志賀原子力発電所2号炉 敷地の地質・地質構造について

敷地内断層の活動性評価
(コメント回答)

2020年7月1日
北陸電力株式会社

敷地の地質・地質構造に関するコメント一覧(未回答分)

5.2.1(1-1)敷地で確認される変質鉱物の詳細確認 –XRD分析(粘土分濃集), 断層間比較–

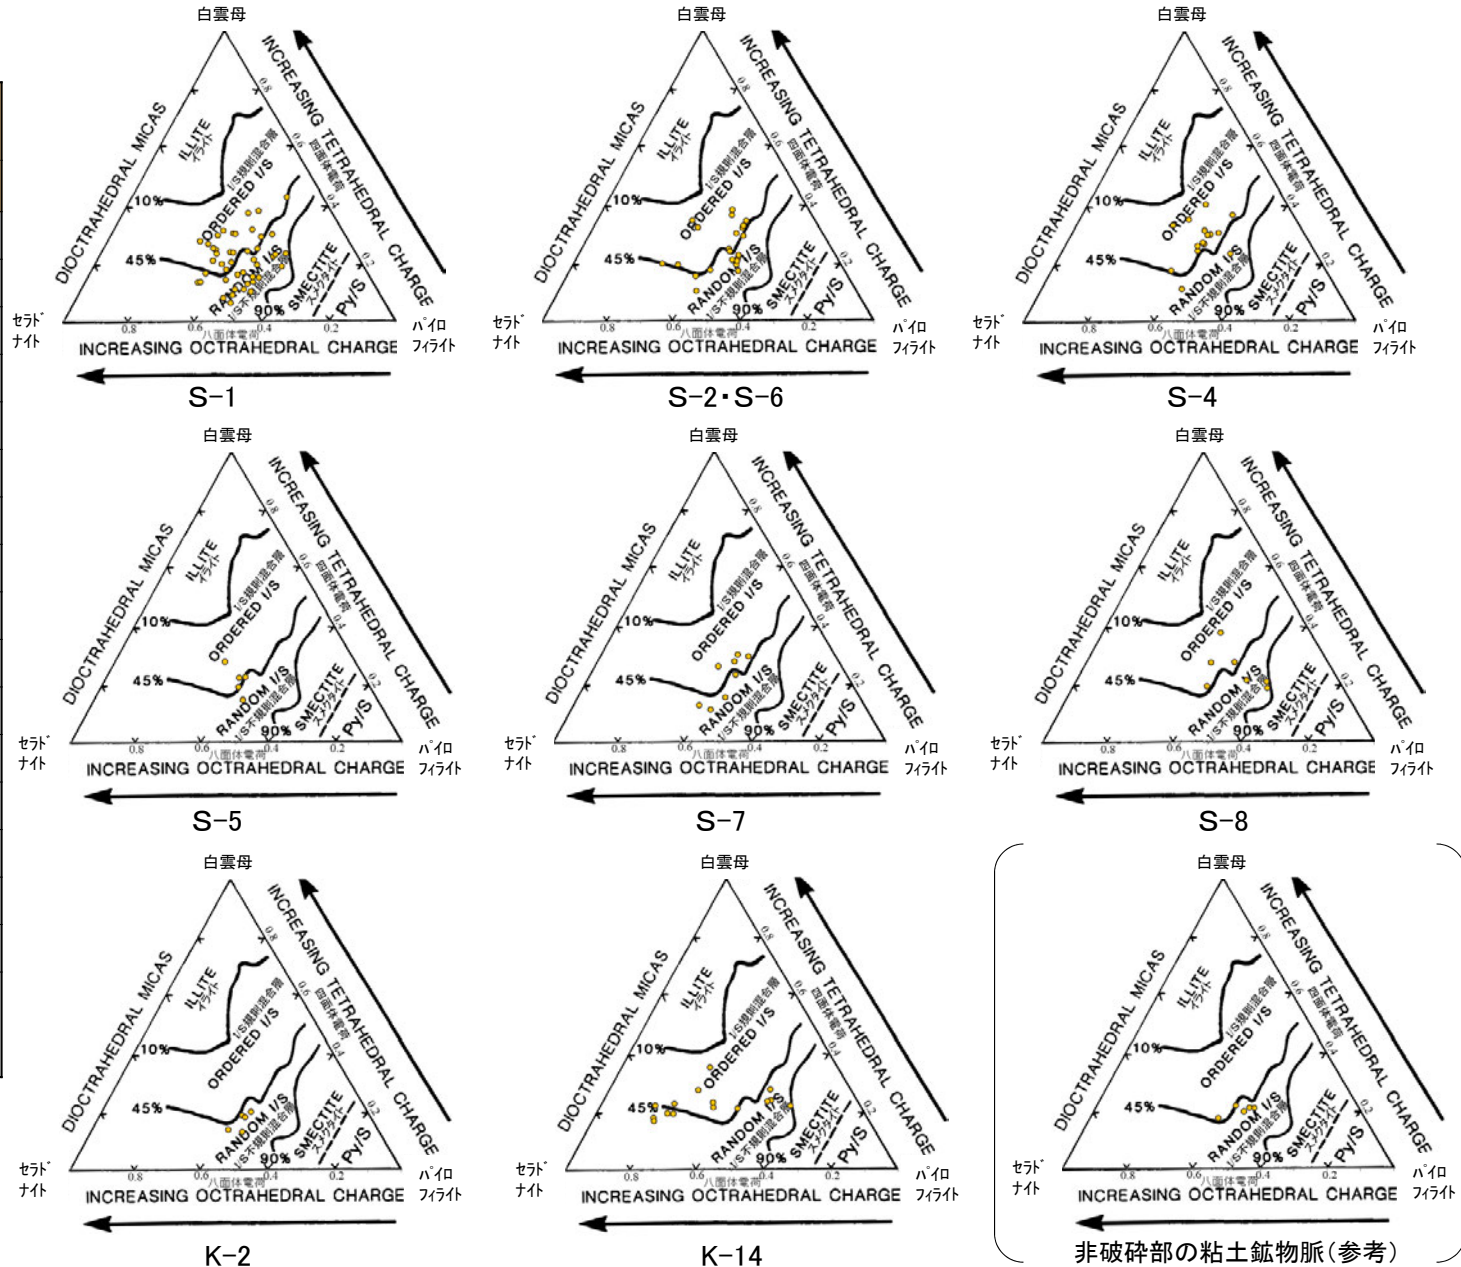
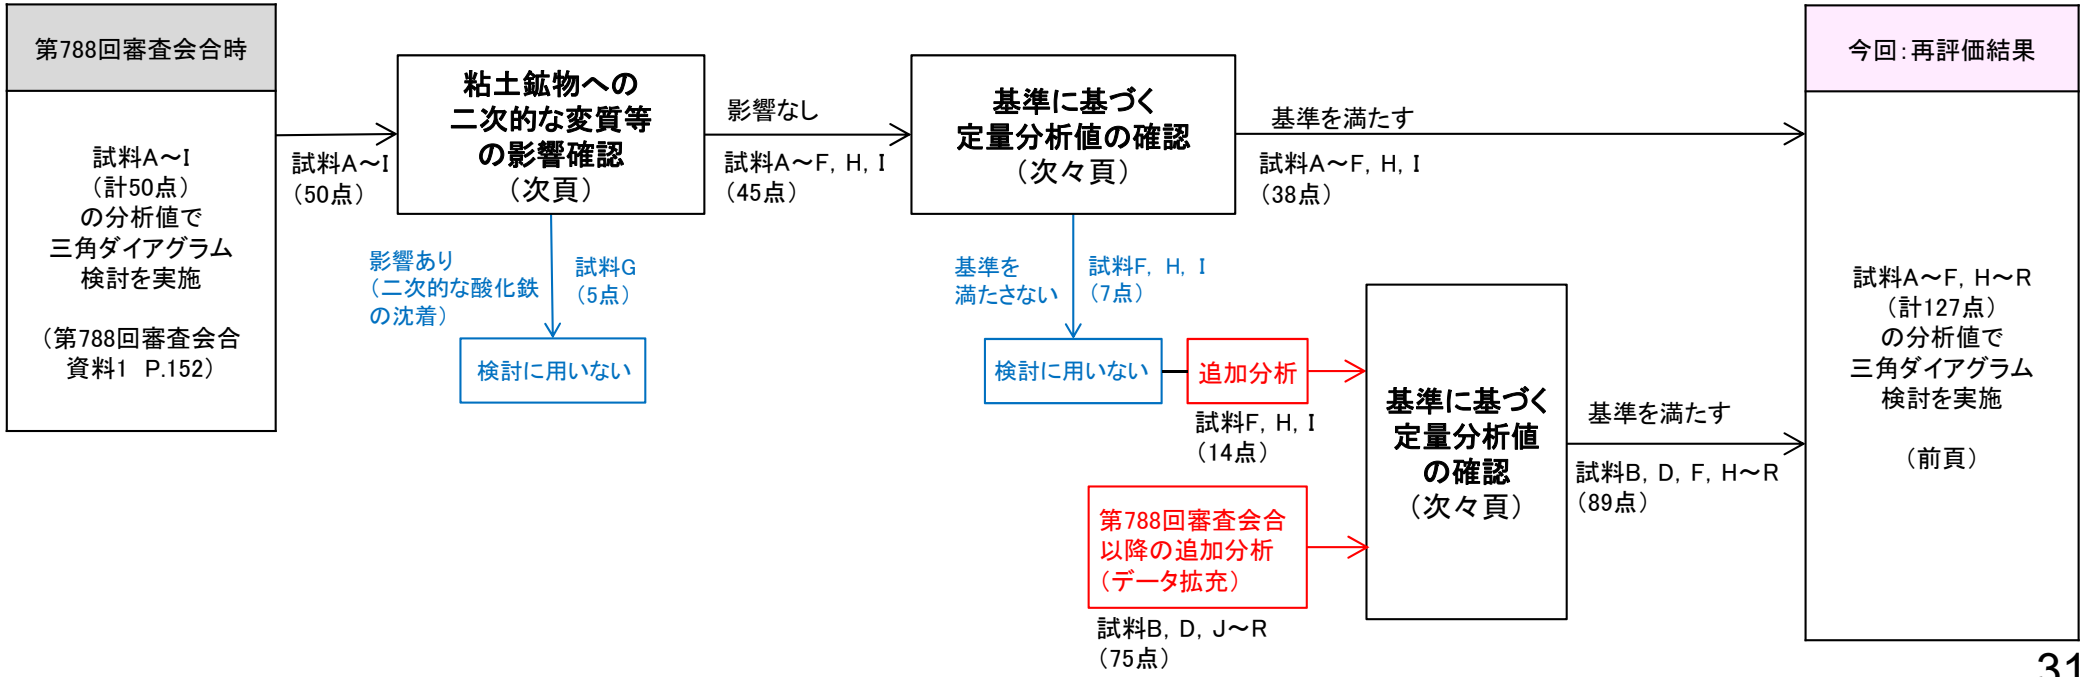
コメントNo.84の回答

○XRD分析(粘土分濃集)の結果に関して, 断層間で比較を行った。
 ○渡辺(1981)の構造判定図にプロットすると, いずれの分析結果もイライトの混合割合は10~35%であり, 断層間の結果に相違はない。
 ○なお, 断層以外の非破碎部の粘土鉱物脈の分析結果についても, 同様の結果であった。

5.2.2 K-2 H-1.1孔 一概要一

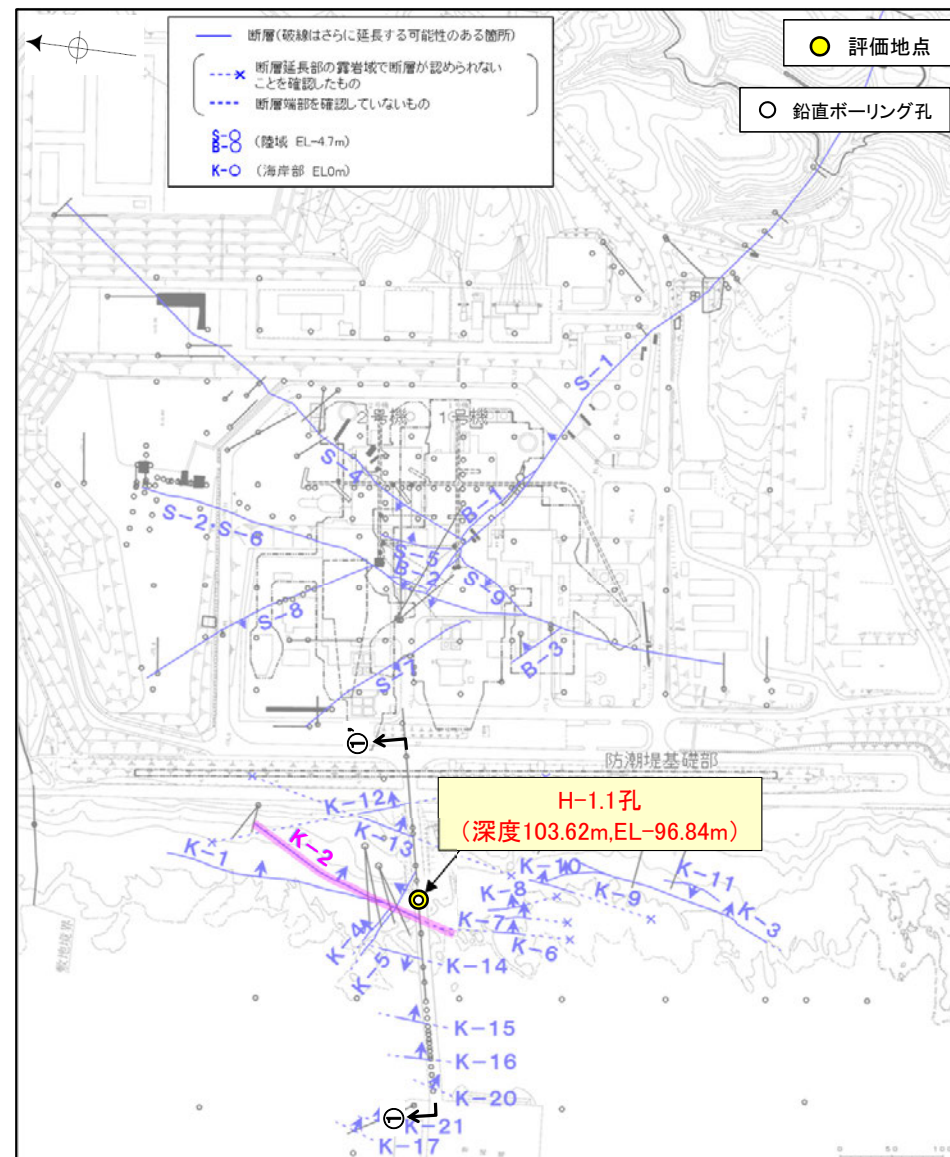
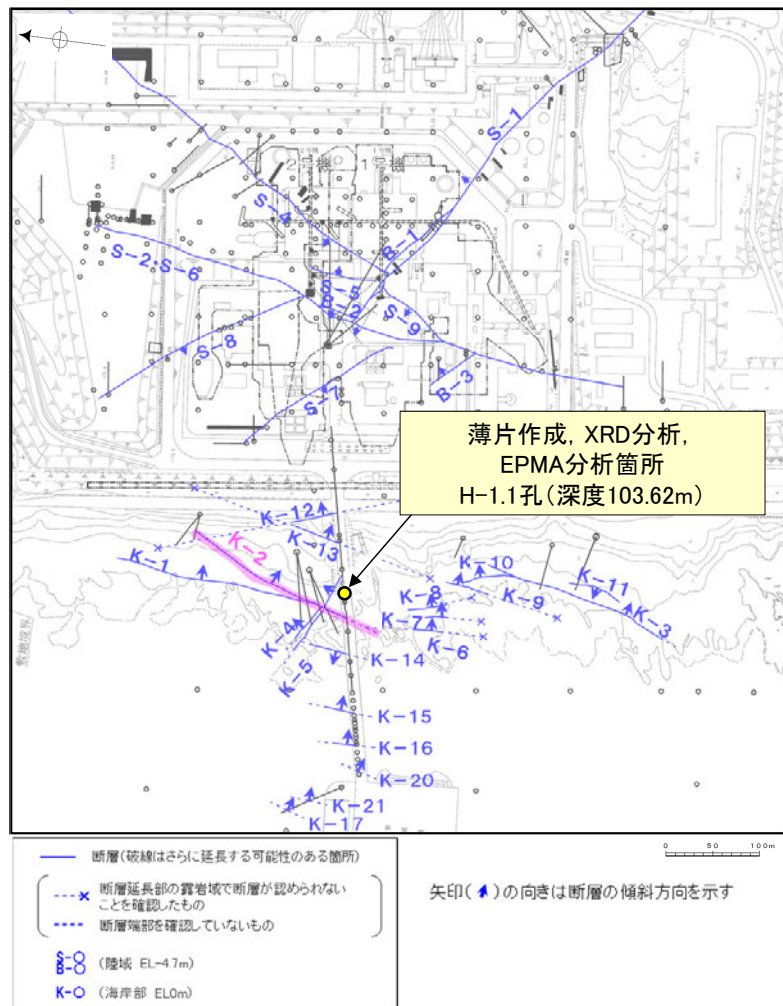
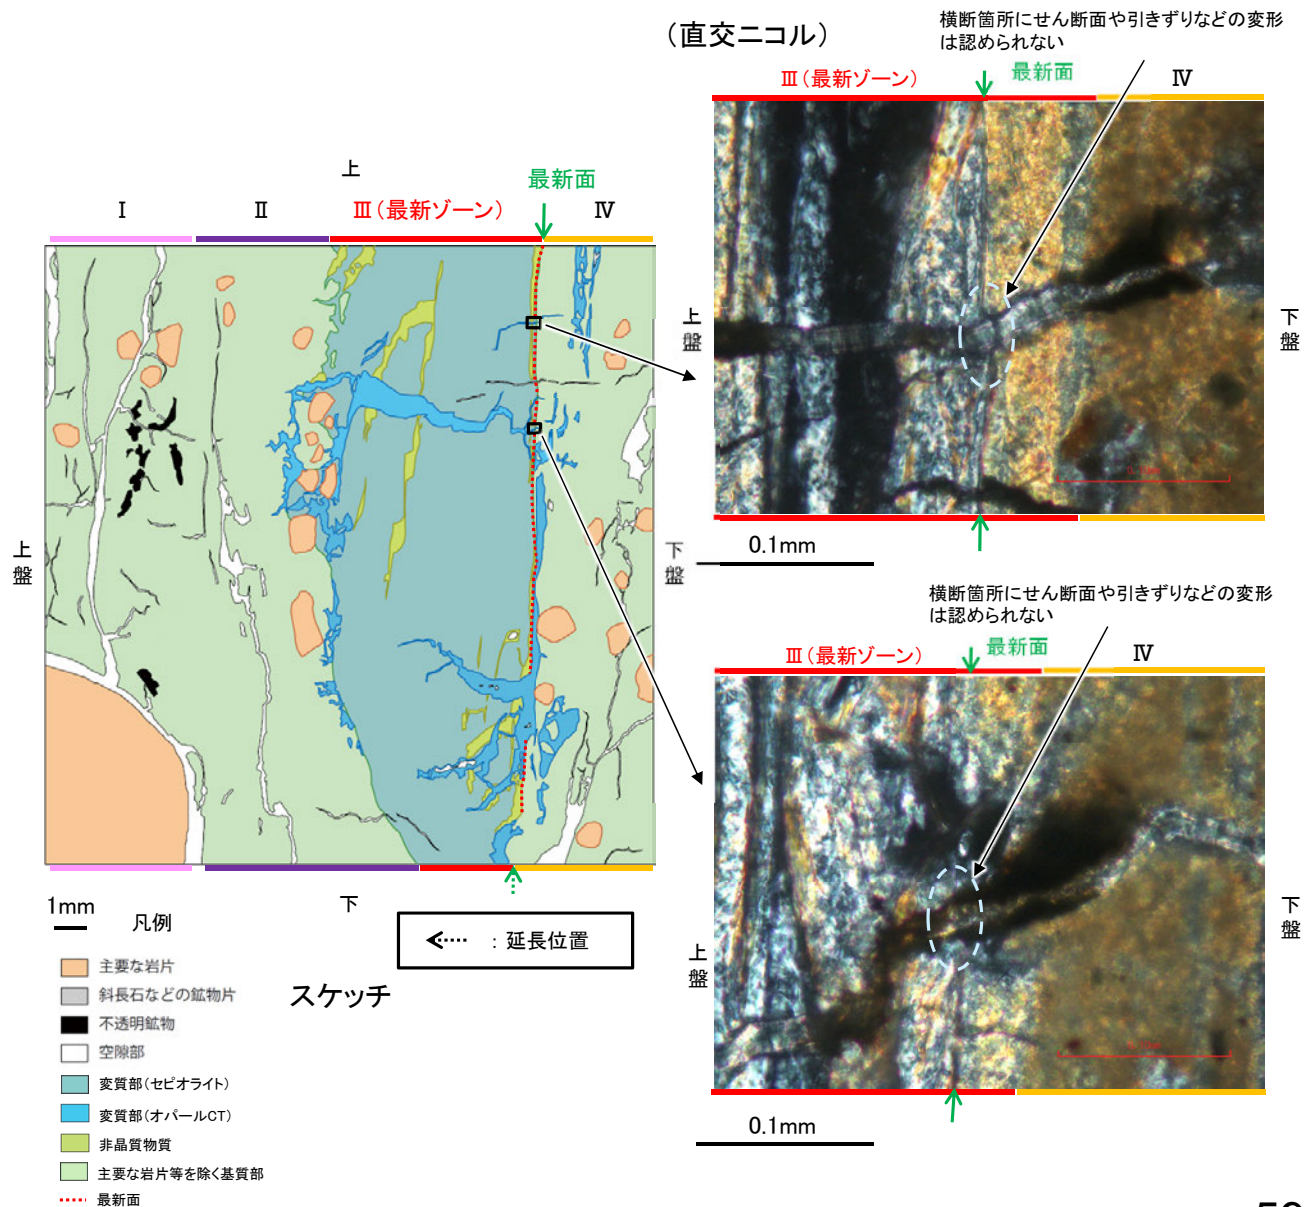
区分	No.	コメント			回答	備考
		開催回	日付	内容		
活動性評価(K-2, K-3)	63	第597回	2018.7.6	K-2, K-3の活動性について、後期更新世以降の活動を明確に否定する証拠を示すこと。	今回説明	
活動性評価(K-2, K-3)	65	第597回	2018.7.6	K-2について、岩石が延性的に変形したとしており、これは高温環境と考えられるが、一方でアルバイト化はしておらず、高温環境でないとして評価している。変形の形態についても詳細な観察を行い、温度環境に矛盾がないように説明をすること。	今回説明	
活動性評価(海成段丘堆積物)	80	第788回	2019.10.25	海成堆積物の認定根拠については、定量的に示す等、説明性の向上を図ること。えん堤左岸トレンチについては、石英粒子を含むことを根拠として用いるならば、根拠の妥当性について説明すること。	今回説明	
活動性評価(鈹物脈)	81	第788回	2019.10.25	XRD分析結果について、試料採取部の状況や試料調整等のプロセスを示し、鈹物脈との関係について考察すること。	今回説明	
活動性評価(鈹物脈)	82	第788回	2019.10.25	粘土鈹物(I/S混合層)の判定に、EPMA分析で得られた分析値を用いるにあたっては、分析位置、分析値の妥当性についても考察すること。	今回説明	
活動性評価(鈹物脈)	83	第788回	2019.10.25	粘土鈹物のEPMA分析値の中には、一般的な粘土鈹物に比べてアルやFeの値が大きいものもあることから、分析値が示す意味について考察すること。なお、Feのマッピングが示されていないため、追加で示すこと。	今回説明	
活動性評価(鈹物脈)	84	第788回	2019.10.25	断層ごとに鈹物脈で見られる変質鈹物に違いがあるかを確認するために、変質鈹物の分析結果を断層間で比較し、考察すること。	今回説明	
活動性評価(鈹物脈)	85	第788回	2019.10.25	鈹物脈法の評価において、最新面を明確に特定できない場合は、最新面の可能性のあるものについて、鈹物脈との関係を説明すること。	今回説明

No	コメント	回答概要	記載頁
63	K-2, K-3の活動性について、後期更新世以降の活動を明確に否定する証拠を示すこと。	<ul style="list-style-type: none"> ・K-2について、オパールCT(少なくとも後期更新世以降に生成されたものではないと評価した変質鉱物)が最新面及び最新ゾーン全体を横断して分布し、横断箇所に変位・変形は認められないことを示した。 ・K-3について、最新ゾーンは固結した破砕部からなり、周辺の固結した破砕部と類似した性状を有し、直線性・連続性のよい面構造が認められないことから、固結した破砕部形成以降(少なくとも後期更新世以降)の活動はないことを示した。 	P.58～74, 106～115
65	K-2について、岩石が延性的に変形したとしており、これは高温環境と考えられるが、一方でアルバイト化はしておらず、高温環境でないと評価している。変形の形態についても詳細な観察を行い、温度環境に矛盾がないように説明をすること。	<ul style="list-style-type: none"> ・巨視的観察で岩片が延性的に変形している箇所について微視的観察を行った結果、鉱物が破砕され、引きずられて流動する破砕流動が認められた。溝口ほか(2019)では封圧10MPa(深度800m程度)で破砕流動が認められ、この深度は大深度ボーリング孔による温度検層結果によれば、地温約50°Cに相当する。吉村(2001)に示されているアルバイト化(曹長石化)が起こる温度(100°C以上)より低い温度環境であっても、破砕流動により巨視的には延性的な変形が形成されることから、固結した破砕部中の斜長石にアルバイト化が認められないことは矛盾しないことを確認した。 	P.115, 116
80	海成堆積物の認定根拠については、定量的に示す等、説明性の向上を図ること。えん堤左岸トレンチについては、石英粒子を含むことを根拠として用いるならば、根拠の妥当性について説明すること。	<ul style="list-style-type: none"> ・本地域の海成堆積物と陸成堆積物について、礫の形状に違いが見られることを定量的な指標を用いて確認を行い、それをもとに、上載地層法に関する各調査地点において海成堆積物の認定を行った。 ・えん堤左岸トレンチの堆積物は、これまで石英粒子を含むことから海成堆積物と判断していたが、礫の形状については陸成堆積物との明確な差異が認められなかったことから、海成堆積物として扱わないこととした。 	P.306, 310～336

- H-1.1孔の深度103.70m付近で認められるK-2において、最新面と変質鉱物との関係による評価を行った。
- 最新ゾーンを横断してその周辺まで分布する変質鉱物は、XRD分析、薄片観察、EPMA分析結果から、オパールCTであると判断される。
- オパールCTが最新面及び最新ゾーン全体を横断して分布し、横断箇所に変位・変形は認められない。

5.2.3 K-14 (1) H' - -1.3孔 ー最新面の認定(微視的観察)ー

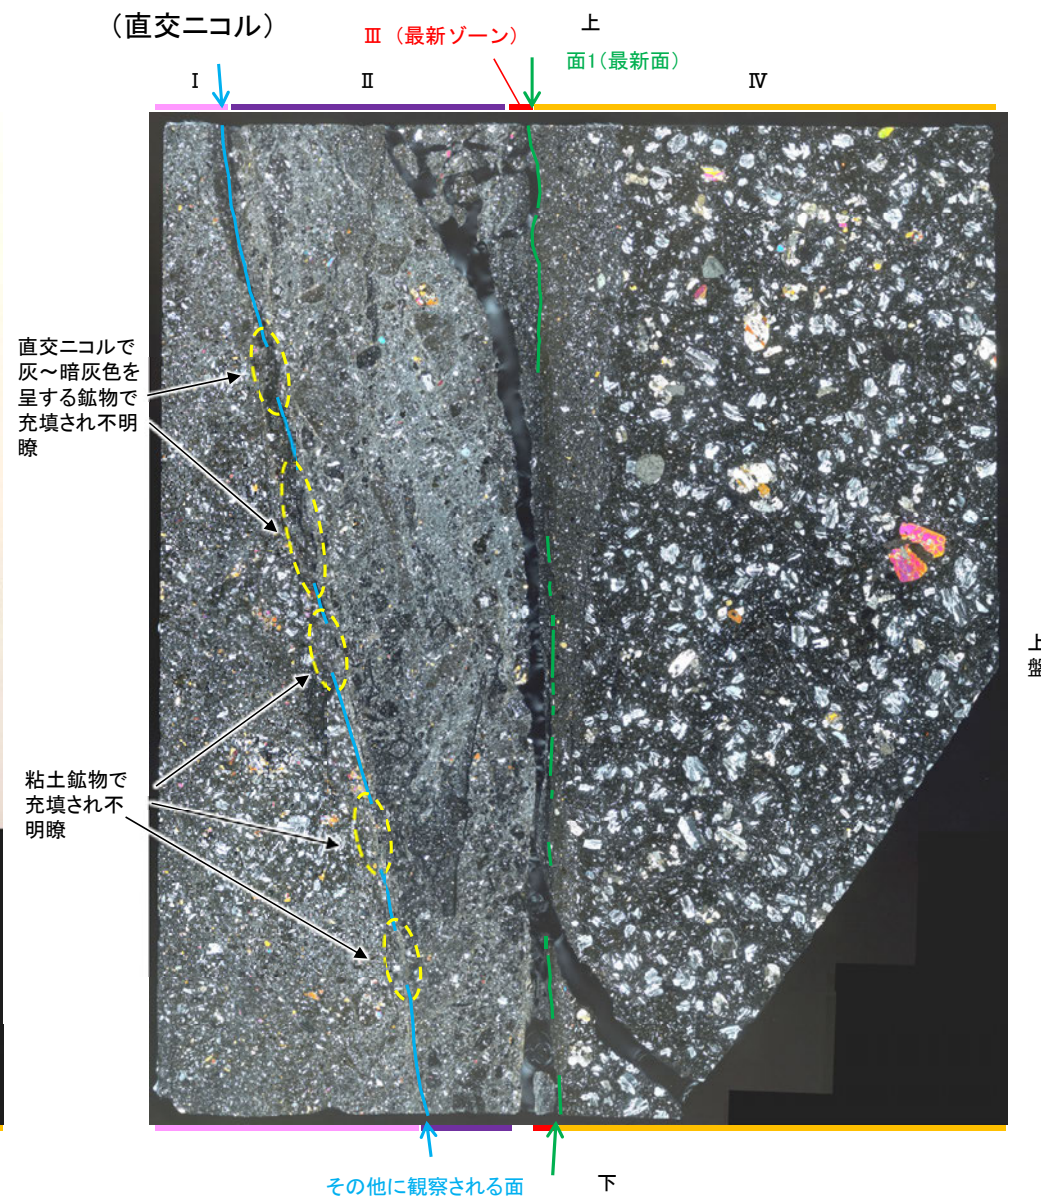
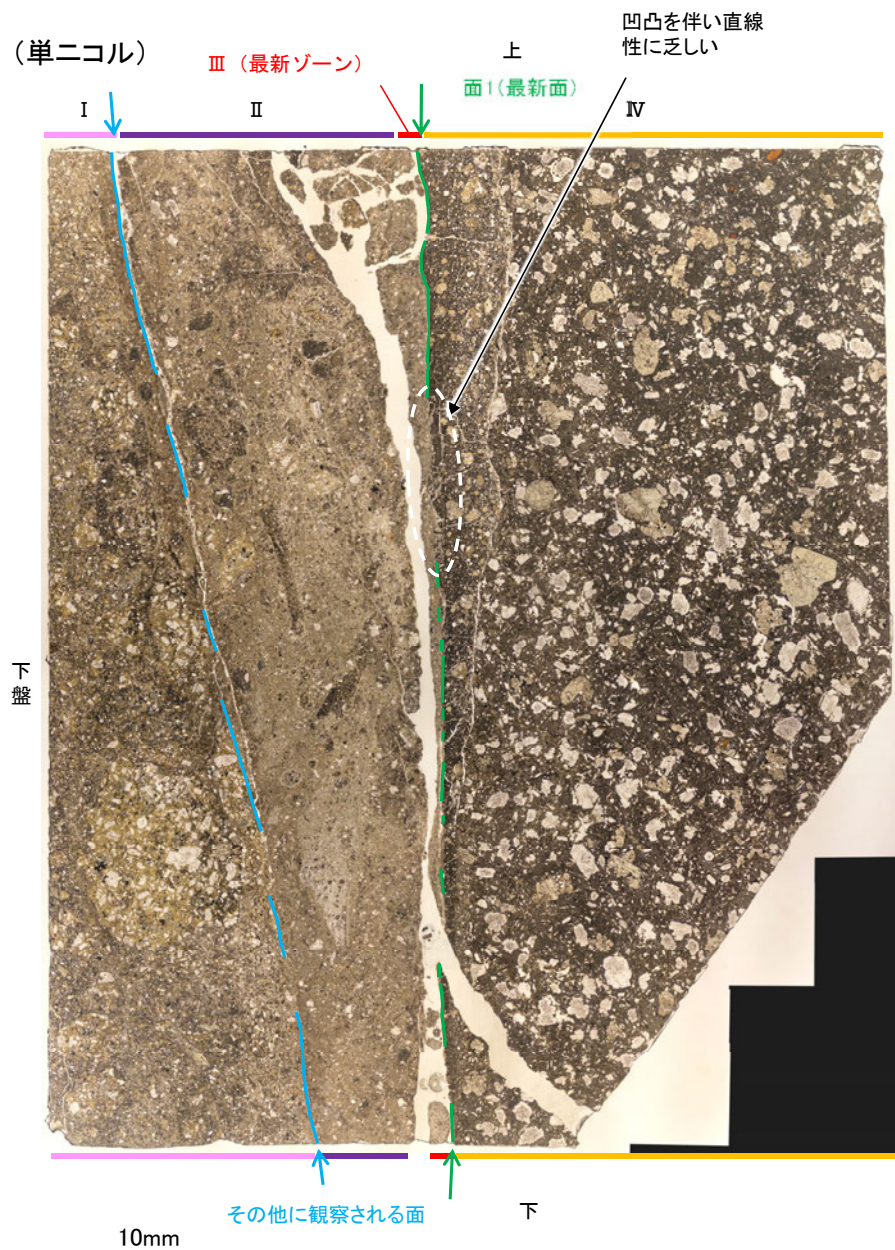
コメントNo.85の回答

※直線性・連続性の優劣を付けるのが困難な複数の面が抽出された場合、最新面1, 2, ...と記載し、全てについて変質鉱物との関係を確認する。
